Modulo per la presentazione delle osservazioni per i piani/programmi/progetti sottoposti a procedimenti di valutazione ambientale di competenza statale

ID: Codice procedura (ID_VIP/ID_MATTM): 12691

“Progetto di un impianto eolico denominato "Pitigliano" ubicato nei comuni di Pitigliano (GR) e Sorano (GR) costituito da 20 (venti) aerogeneratori di potenza nominale 7,0 MW per un totale di 140,0 MW con relative opere connesse ed infrastrutture indispensabili”

TESTO DELLE OSSERVAZIONI

Immagine 1. Vincoli ex art. 136 del CBC dal PIT della Regione Toscana e zona approssimativa dove è progettato l'impianto industriale.

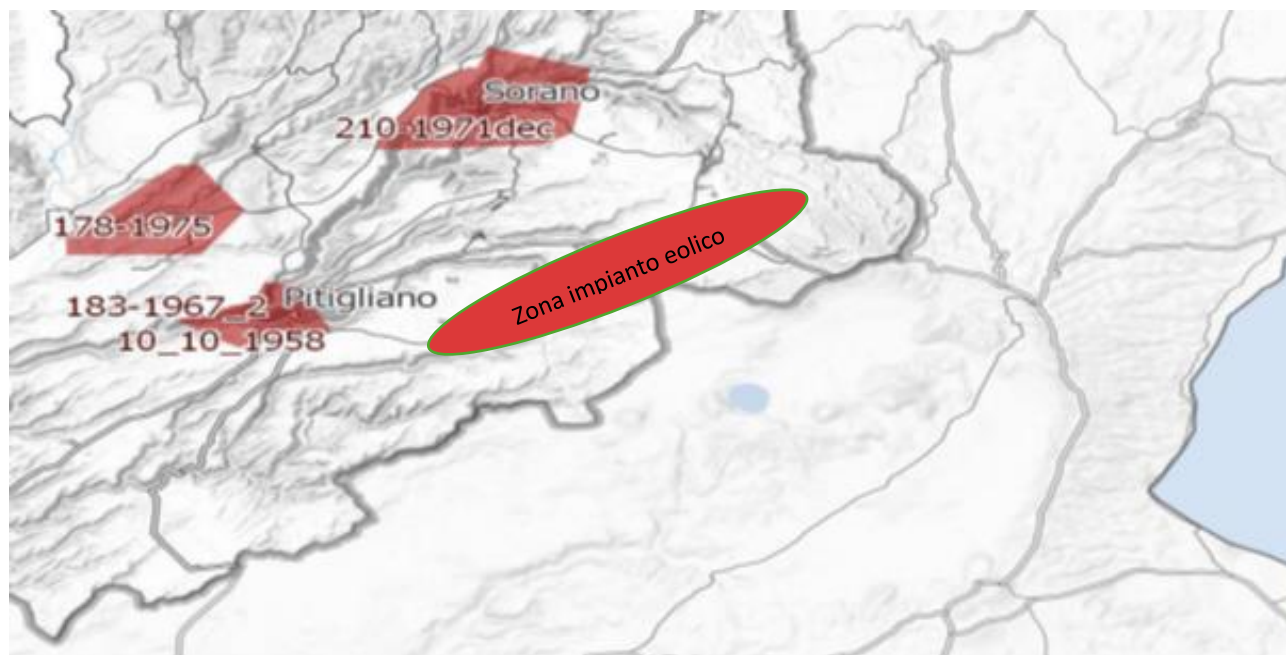
Al contrario si evidenzia che l'impianto eolico industriale citato non solo ricadrebbe con tutti e 20 gli aerogeneratori all'interno delle fasce di rispetto di 3 km di due vincoli paesaggistici di notevole interesse pubblico esistenti nella Regione Lazio e con una parte di essi nel vincolo paesaggistico del Centro abitato di Sorano (GR) quindi in aree non idonee all'installazione di impianti di energia rinnovabile. Addirittura, alcuni aerogeneratori sarebbero ubicati a poche centinaia di metri dai perimetri dei due vincoli paesaggistici laziali ex art 136 del CBC.

Inoltre, come sostiene la Proponente parte dell'impianto si verrebbe a trovare a 3,5 km dal centro abitato di Sorano. Infatti, tre degli aerogeneratori WTG 08, 09, 10 sono addirittura all'interno delle fasce di rispetto dei 3 km del suo vincolo paesaggistico di notevole interesse pubblico ex art 136 del CBC. Si evidenzia che così si crea

un'ulteriore incompatibilità con la tutela del Paesaggio.

Immagine 3. Cumulo di una parte di impianti eolici, fotovoltaici e geotermici industriali in progettazione ed esistenti intorno all’eolico industriale “Pitigliano”.

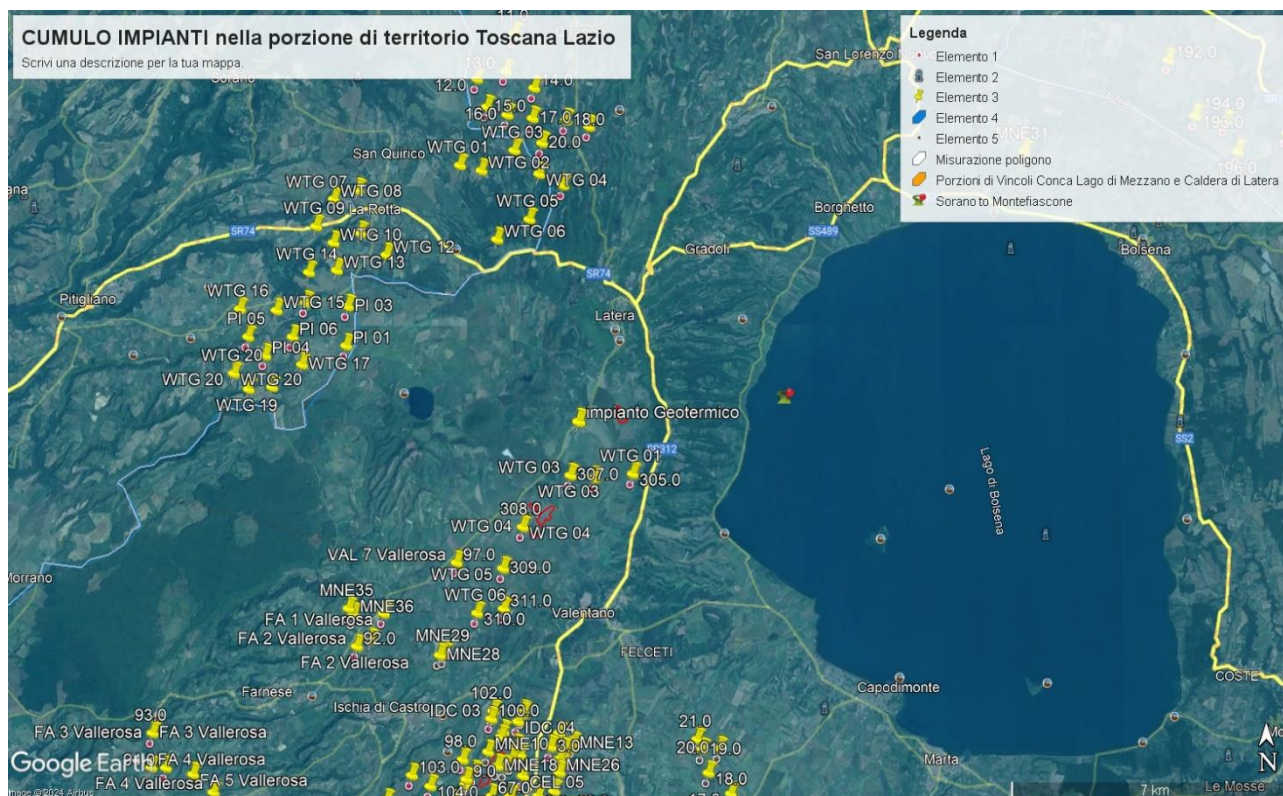
Tornando alle Linee guida nazionali, l’allegato IV dedica il paragrafo 3 agli impatti visivi e quelli sui Beni Culturali, Paesaggistici, Naturalistici e Culturali, dove viene detto che la valutazione dell’impatto visivo dovrà essere effettuata tenendo conto “**degli elementi caratterizzanti e qualificanti il paesaggio, effettuata alle diverse scale di studio (vasta, intermedia e di dettaglio...**”. Le analisi debbono non solo definire l’area di visibilità dell’impianto eolico industriale, **ma anche il modo in cui l’impianto viene percepito all’interno del bacino visivo**. Le analisi visive debbono inoltre tener in opportuna considerazione **gli effetti cumulativi derivanti dalla compresenza di più impianti**”. Nella Relazione Paesaggistica e nello Studio di Impatto Ambientale prodotte dalla proponente come già evidenziato è stato ignorato il vincolo paesaggistico di notevole interesse pubblico ex articolo 136 del Codice dei

Beni Culturali “*Ambito paesaggistico, geologico e geomorfologico dell’orlo della caldera di Latera ...*” Non vengono nemmeno citati gli impianti eolici in progetto al MASE, il “Rempillo” (6 aerogeneratori) e un altro in verifica amministrativa di 14 aerogeneratori e 72, 6 MW. Ad oggi nei territori di Pitigliano, Sorano e in quello limitrofo potenzialmente potrebbero essere insediati 40 aerogeneratori alti 200 metri e larghi 170. Ma la proponente non cita neanche altri impianti che creerebbero il cumulo e quindi maggiore impatto. Infatti, sul territorio della “Città del Tufo” (Sorano e Pitigliano) impatterebbero anche l’impianto eolico “Montarzo” di Onano con 13 aerogeneratori con le dimensioni ricordate, l’altro eolico industriale nel territorio di Valentano con sette aerogeneratori (stesse dimensioni), gli impianti di Farnese con un minieolico di 3 Torri alte 60 metri già installate in località Poggio del Crognolo e l’impianto eolico industriale “Vallerosa” (7 aerogeneratori alti 200 metri e larghi 158 metri) in procedura VIA presso la Regione Lazio. Inoltre, altri impianti del minieolico già presenti a Valentano, Cellere e Piansano e due progetti eolici industriali con le stesse dimensioni (200 m x 170 m) nel Comune di Ischia di Castro. La valutazione del cumulo non prende neanche in considerazione gli impianti industriali di fotovoltaico e agrivoltaico in progetto a Farnese, Valentano, Ischia di Castro, Cellere. L’impianto geotermico in procedura Via al MASE, progettato nella Caldera di Latera. Quindi è stata effettuata una valutazione del potenziale impatto cumulativo non veritiera a dispetto di quanto affermato dalla proponente che sostiene di aver preso in considerazione uno spazio di 10 km intorno al suo impianto per gli impatti che si creerebbero.

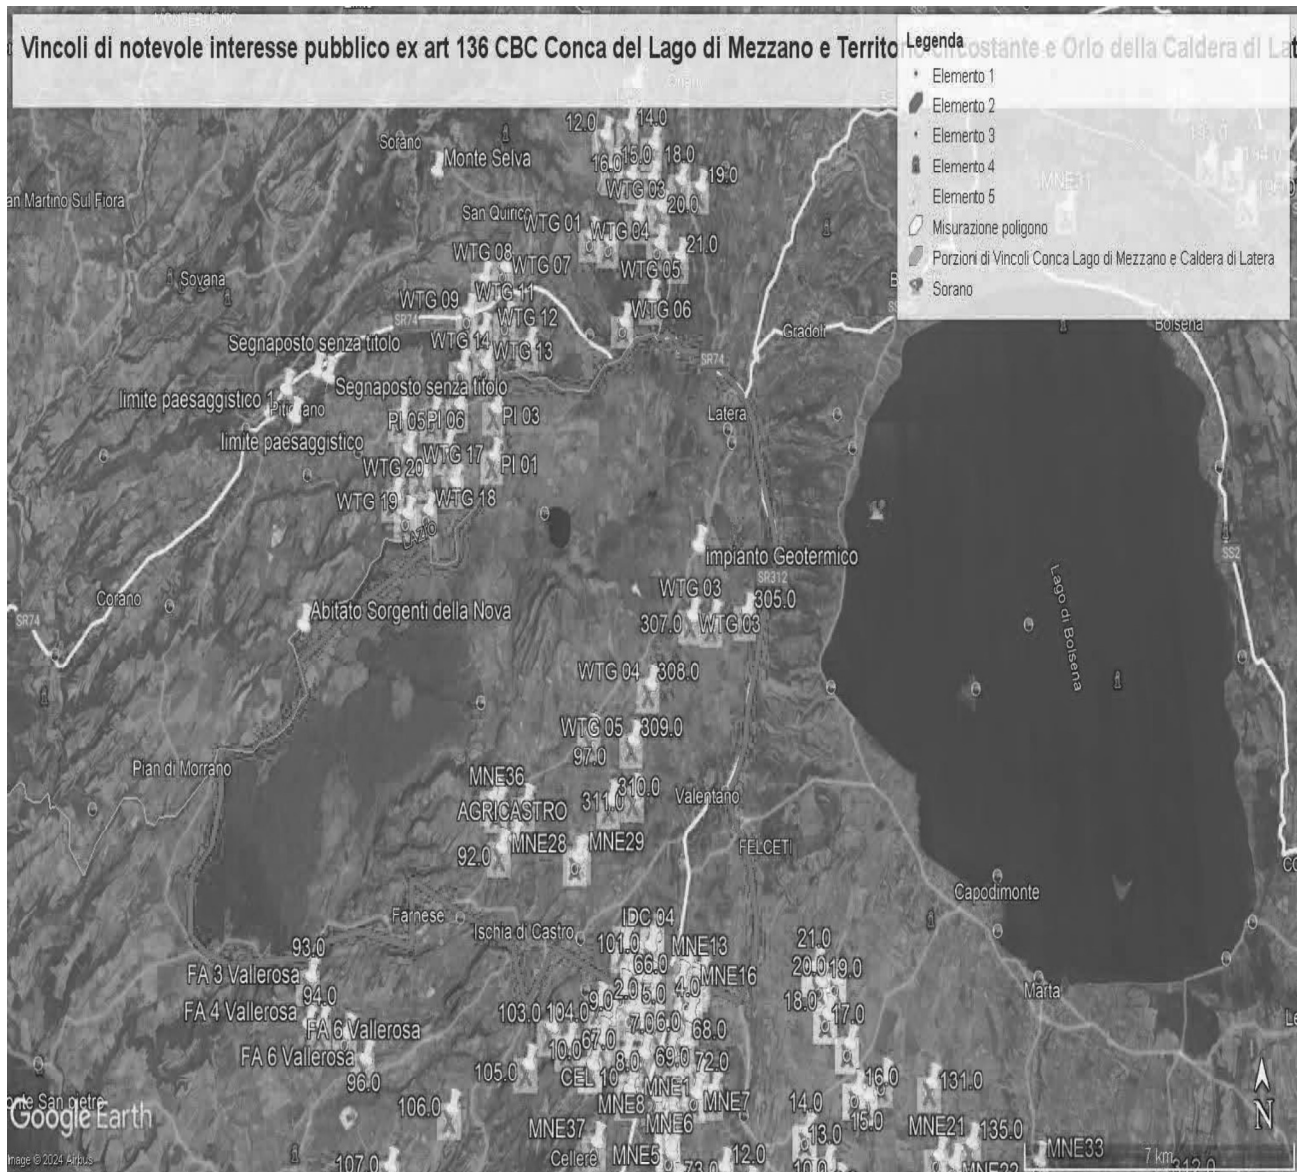
ma nelle sue immediate vicinanze (a soli 100 metri i primi due aerogeneratori) oltre ad impattare sul territorio e sulle economie di cinque Comuni del Lazio (Farnese, Onano, Latera, Valentano, Grotte di Castro e Gradoli) si trova nelle fasce di rispetto dei Beni di notevole interesse pubblico come si è evidenziate nelle Osservazioni precedenti e crea degli impatti negativi anche sui beni naturalistici come verrà dettagliato nell'Osservazione relativa alla Vinca. Inoltre, andrebbe a sommarsi al già enorme cumulo di impianti eolici e fotovoltaici e geotermici che creano una elevata criticità ambientale nella provincia di Viterbo e interferiscono anche con il territorio toscano come si può vedere dalle varie immagini dell'Allegato n. 1.

IMMAGINE n. 2 Impianto eolico industriale “Pitigliano” e distanze aerogeneratori dai Vincoli della Conca del Lago di Mezzano...

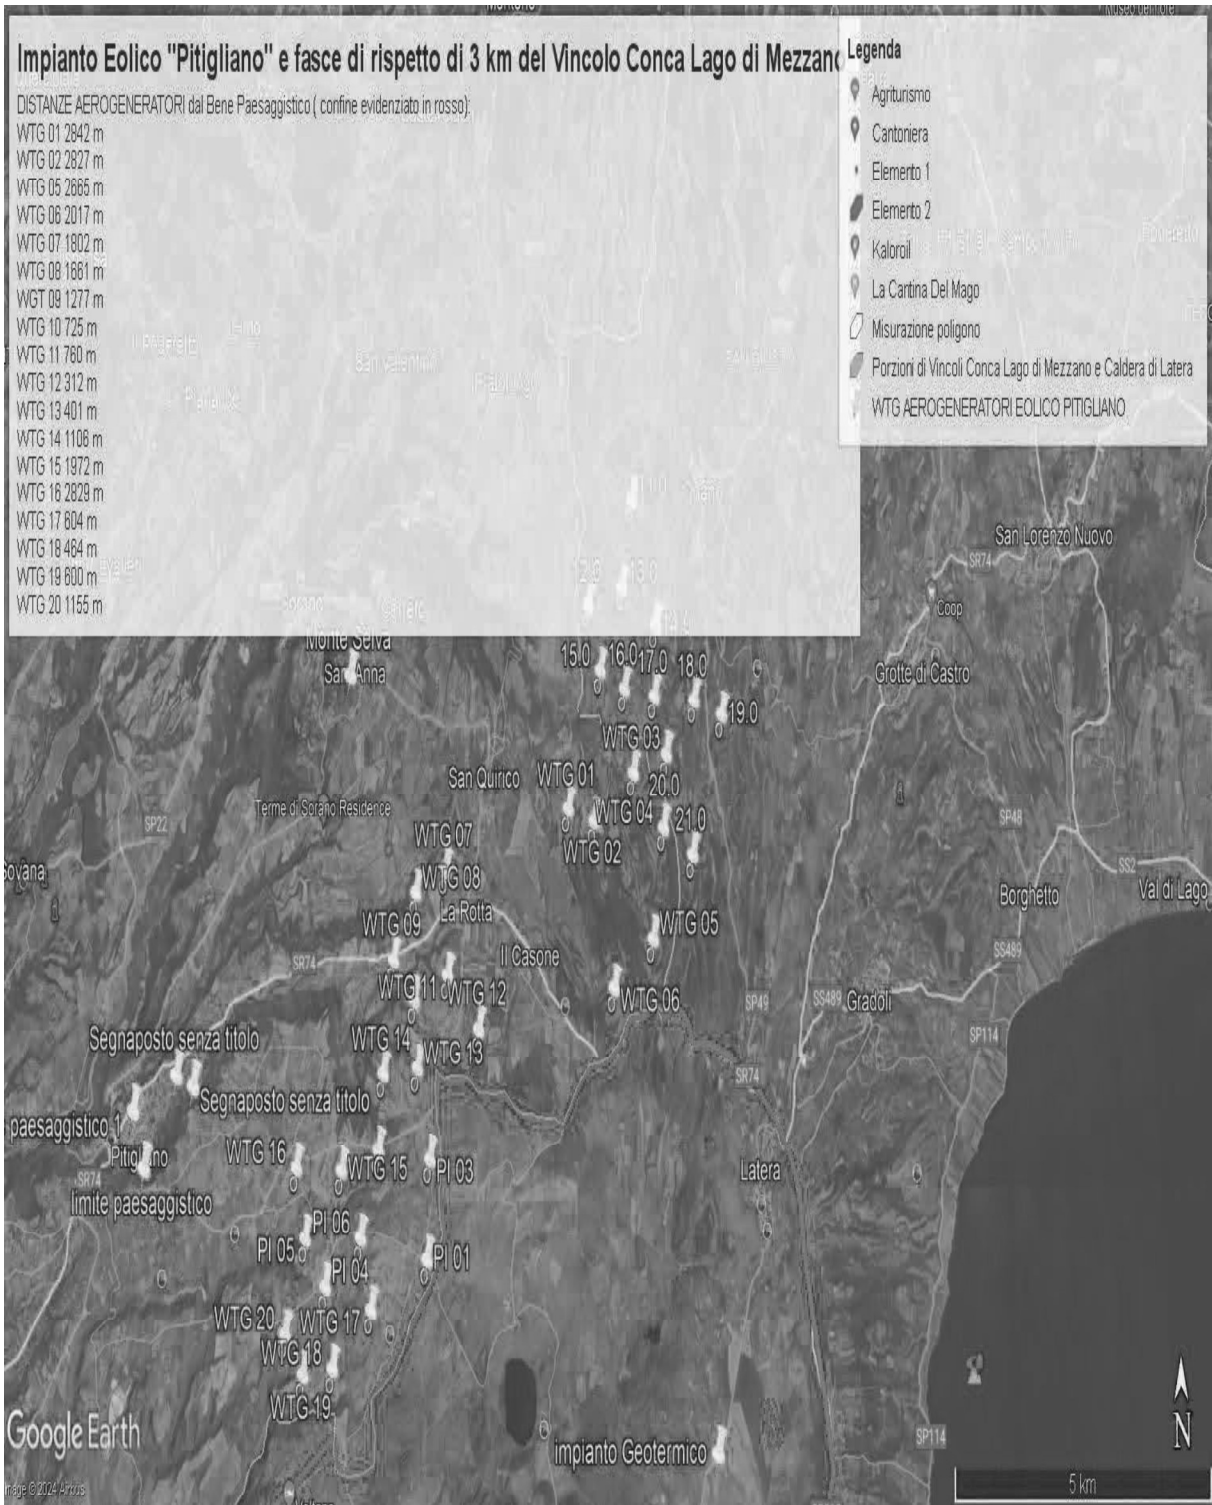
Come è illustrato nell'immagine si ribadisce che l'impianto industriale "Pitigliano" ricade completamente all'interno delle fasce di rispetto dei due vincoli di notevole

interesse pubblico e lambisce quelle di un terzo vincolo e quindi come affermato dal Consiglio di Stato nelle sentenze citate, l'impianto è insediato in area non idonea ai sensi dell'art. 20 comma 8 lettera c quater del D.Lgs. n. 199/2021 e ss.mm.ii al contrario di quanto sostiene la proponente.

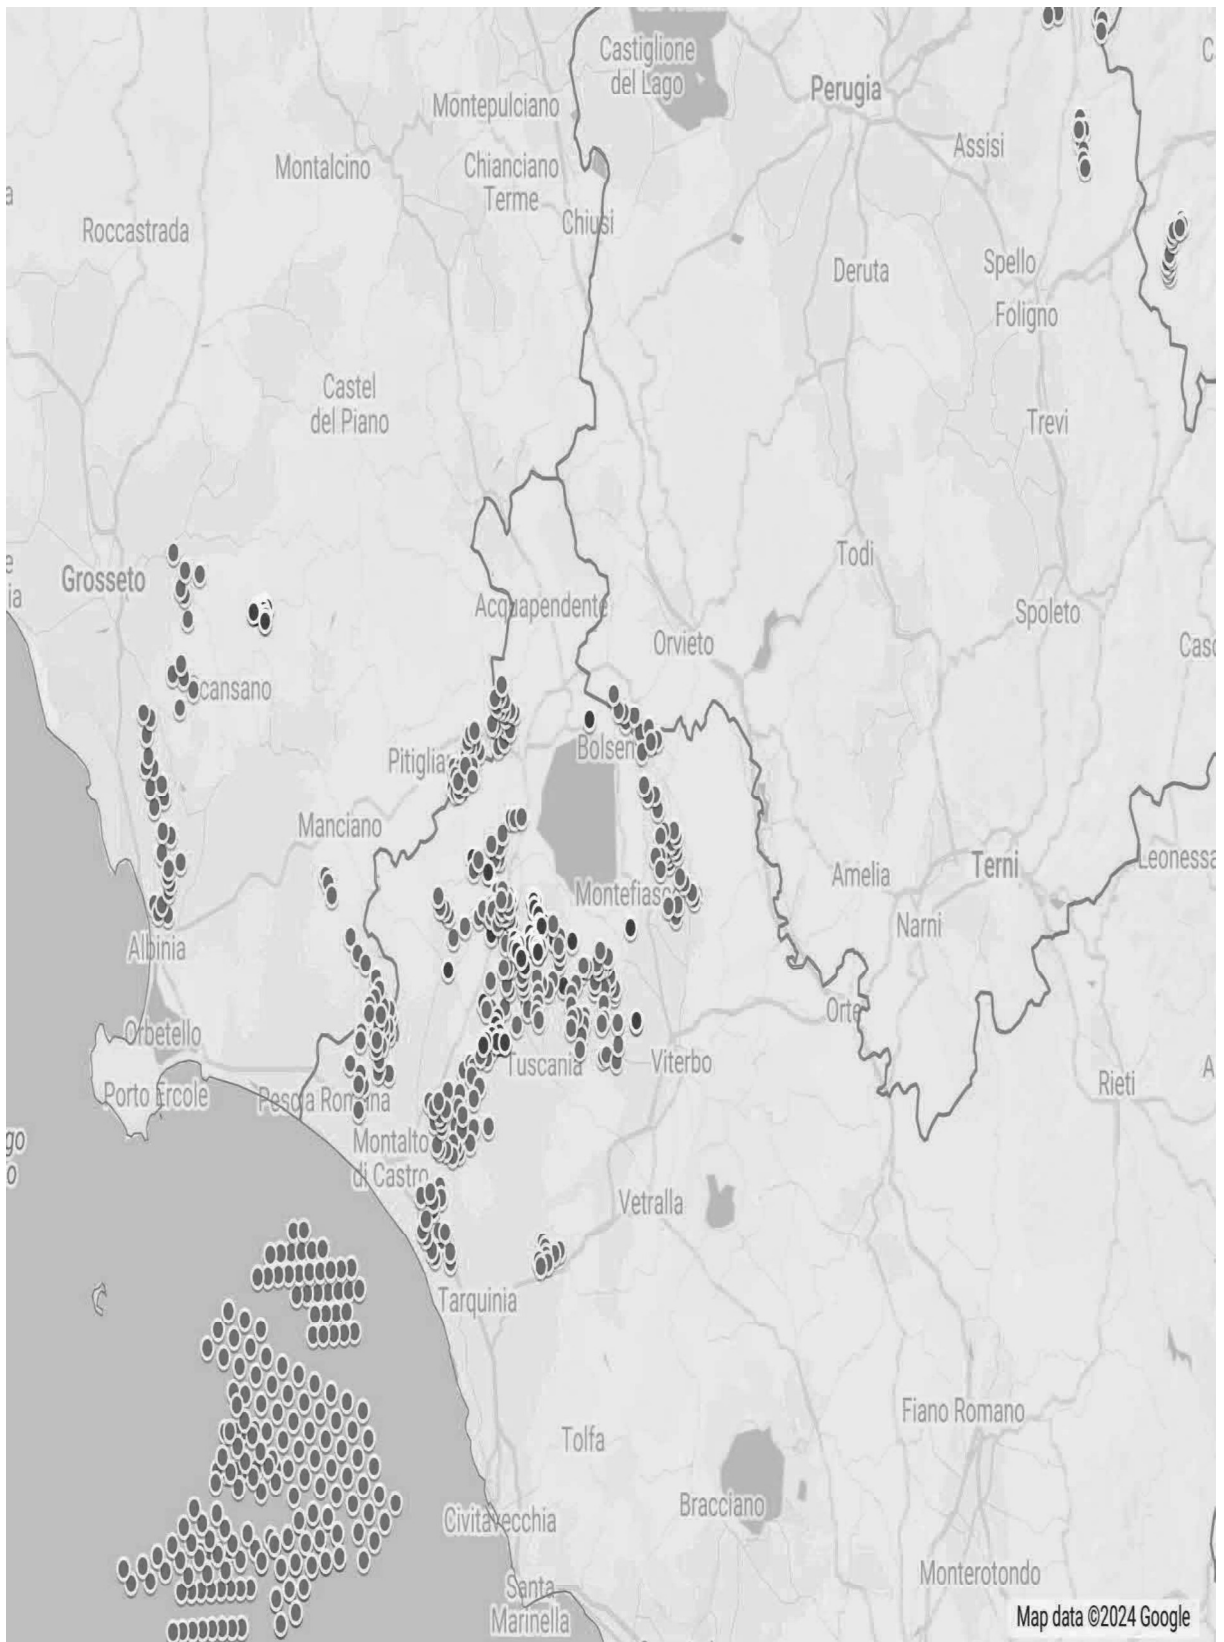
IMMAGINE n. 4 Si evidenzia che i tre aerogeneratori WTG 07, WTG 08 e WTG 09 impattano con il vincolo paesaggistico di notevole interesse pubblico del Centro Storico di Sorano. Il WTG 07 si troverebbe a 2828 m, WTG 08 2504 e WTG 09 2990. Il cavidotto dell'impianto invece impatta in buona parte del Vincolo paesaggistico ex art. 136 del CBC del Centro Storico di Pitigliano.

IMMAGINE n 5. Mappa eolici elaborata dall'Associazione Amici della Terra. La mappa evidenzia il cumulo degli impianti tra Lazio e Toscana.

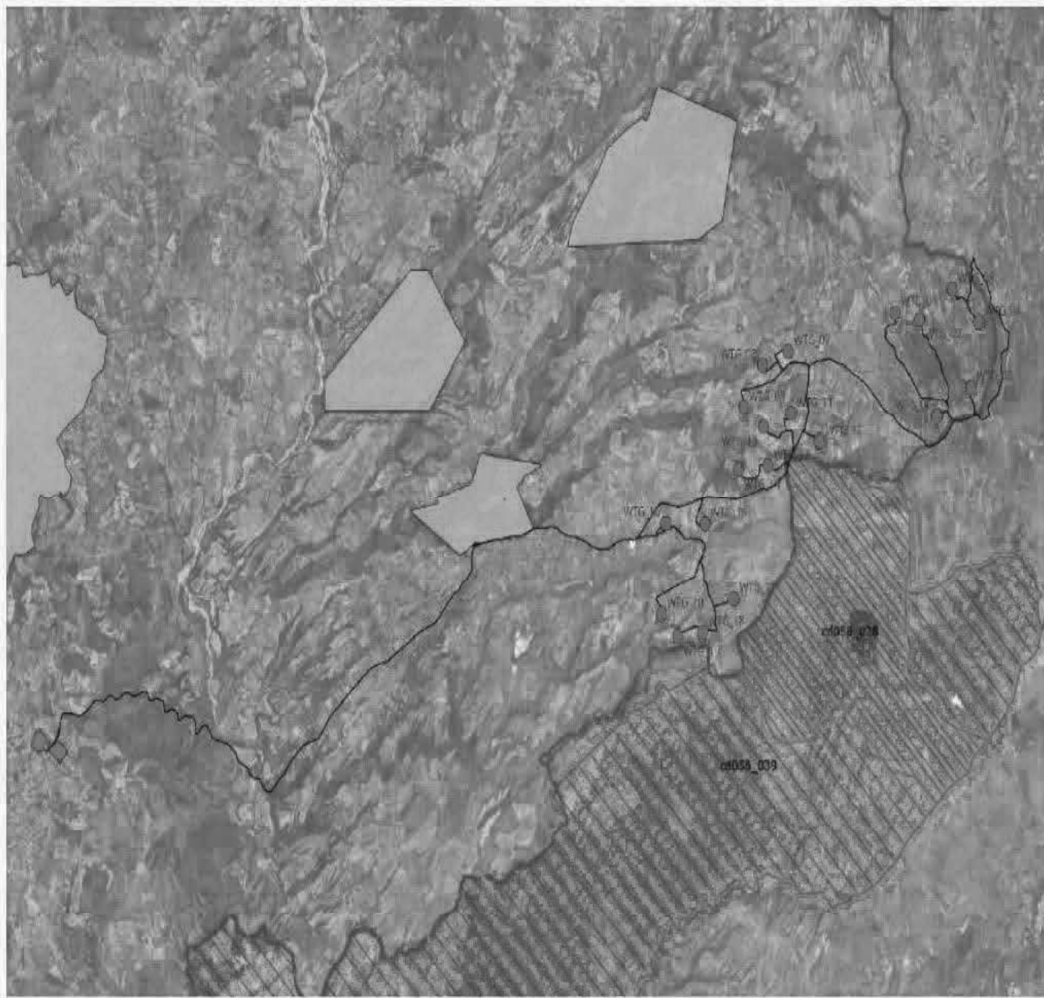
Riguardo al cumulo degli impianti FER, le mappe prodotte dalla proponente riguardano, come già evidenziato, soltanto una parte molto piccola degli impianti FER dell'area intermedia e vasta e in particolare di quelli eolici che contribuiscono a creare un notevole cumulo e la saturazione del territorio tosco laziale. Riguardo al cumulo dei soli impianti eolici si riporta la mappa dell'intervisibilità degli impianti eolici elaborata dall'Associazione nazionale “Amici della Terra”.

Se agli impianti eolici rappresentati qui sopra che non comprendono sia l'impianto eolico Pitigliano e le altre 14 pale del progetto eolico in verifica amministrativa sempre nel territorio di Pitigliano si aggiungono i migliaia di ettari (7000 fin'ora) di territorio occupato dagli impianti fotovoltaici e agrivoltaici e dalle altre tipologie appare chiaro il numero spropositato degli impianti FER nella bassa toscana e nella Tuscia.
